****** VIGTIG KORRIGERENDE HANDLING ******

Ref.: Volcano s5/s5i™ Family Software Version 3.2.1 / 3.2.2

TO POTENTIELLE SOFTWAREFEJL

MIDLERTIDIG UNDGÅELSE AF FEJL INDIL NYT SOFTWARE PATCH KAN INSTALLERES

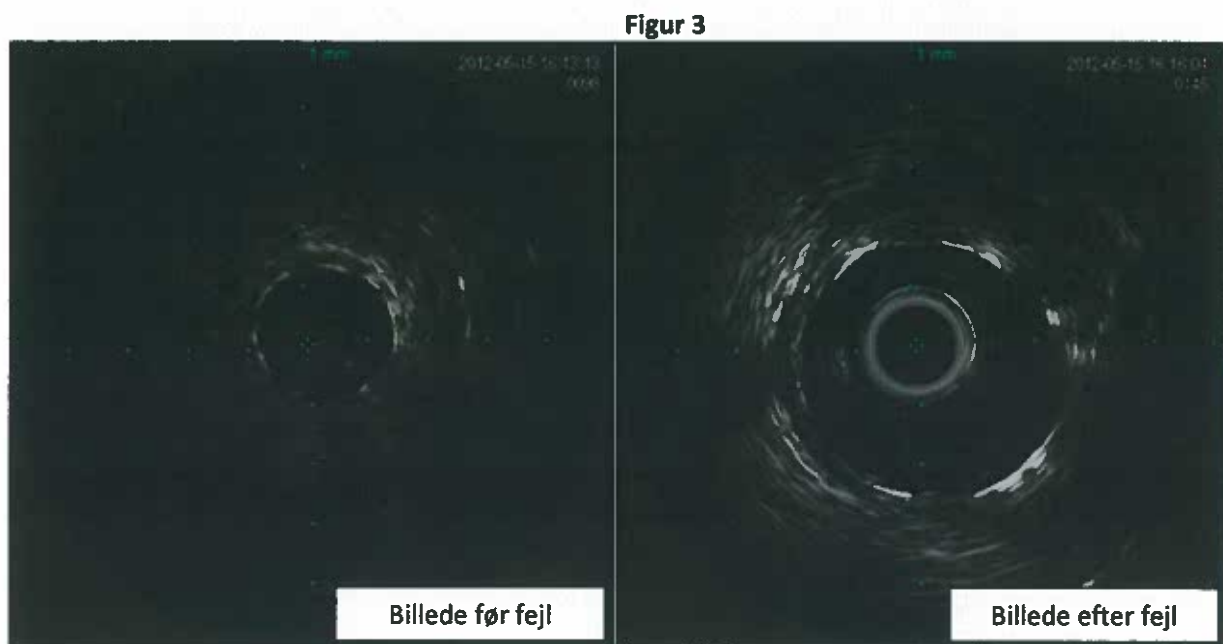
Vær opmærksom på følgende indikatorer, da denne fejl er let at opdage, vedregistrering af en eller flere af de følgende visuelle referencer. Der henvises til Figur 3, som viser, hvordan problemet let kan opdages.

- Billedkvaliteten er væsentligt lysere end tidligere optagelser, og du vil ikke være i stand til at ændre dette billede ved at justere.
- Kateter masken (i midten af det tomografiske billede) vil øges i størrelse af 1,5x og vil have et unaturligt udseende (dvs. ingen blod pletter).
- Billedet ser ud til at være zoomet ind, hvilket bliver mere åbenbart, hvis FOV øges ud over de 10 mm.
- PIMr nulstil vil bevirke, at LED lyset slukkes og giver brugerne, der arbejder med PIMr'en en visuel indikation af, at PIMr nulstiller.

Billederne nedenfor er taget på samme tidspunkt i blodkarret; det korrekte billede, der er identificeret som "Billede før fejl" vises til venstre, og det ukorrekte billede, der er identificeret som "Billede efter fejl" vises til højre.

Hvis fejlene først er opstået kan billeder, der er fanget i et Video Loop eller Still Frame, ikke korrigeres. Berørte Video Loops eller Still frames kan påvises ved at undersøge tilstedeværelsen af en hvid ring, som vist i højre billede af Figur 3.

Hvis du alligevel har behov for at ændre FOV, og du mener, der er opstået en fejl (se nedenfor for påvisning af fejl) skal du deaktivere PIMr, aktivere den igen og geninstallere billedet. Ved normal praksis, skal du bekræfte dine målinger med de billeder, der er hentet ved angiografi, som anvist i brugervejledningen.
